Produkt-/Handelsbezeichnung:	ARTIS icono biplane, ARTIS icono floor, ARTIS pheno	EU-SRN	DE-MF-000006122
		E-Mail	advancedtherapies-fsca.team@siemens-healthineers.com
Modellnummer:	11327600, 11327700, 10849000	Datum	Februar, 2022
		Korrekturmaßnahmen-ID	AX003/22/S, AX004/22/S

Sicherheits- und Warnhinweis für Kunden (CSI) zur Feldkorrekturmaßnahme

Betreff: Aktualisierung der Software von ARTIS-Systemen mit VE20 auf SW-Version VE21

Abbildung 1: C-Bogen in Singularitätsposition

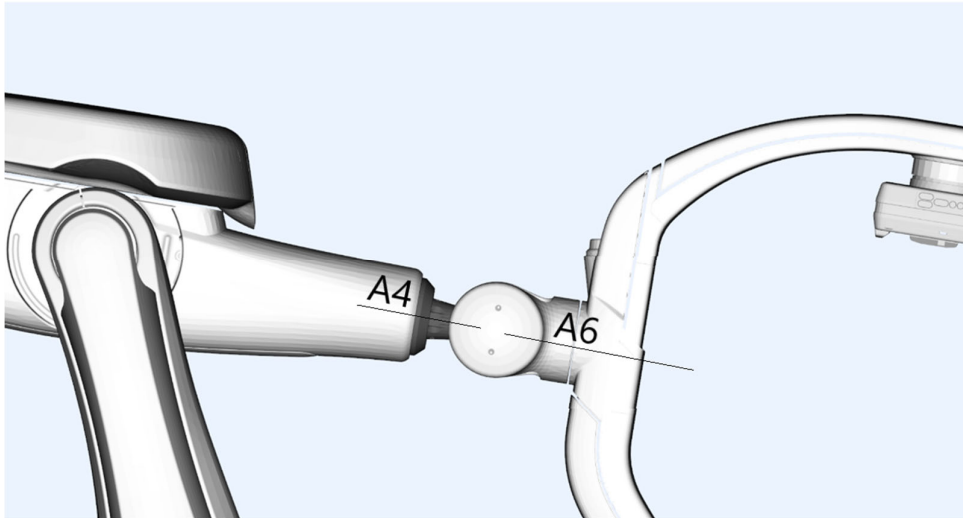
In besonderen, klinisch untypischen Positionen des ARTIS pheno-Stativs kann der Roboter in eine sogenannte Singularitätsposition fahren (siehe Abbildung 1), in der die Bewegung gestoppt und blockiert werden kann.

Wenn dieses Problem auftritt, sind alle Stativbewegungen blockiert und können nur durch einen Außendiensttechniker (FSE) reaktiviert werden.

Die Ursache für die blockierte Stativbewegung ist ein Softwareproblem.

Die Software wird aktualisiert.
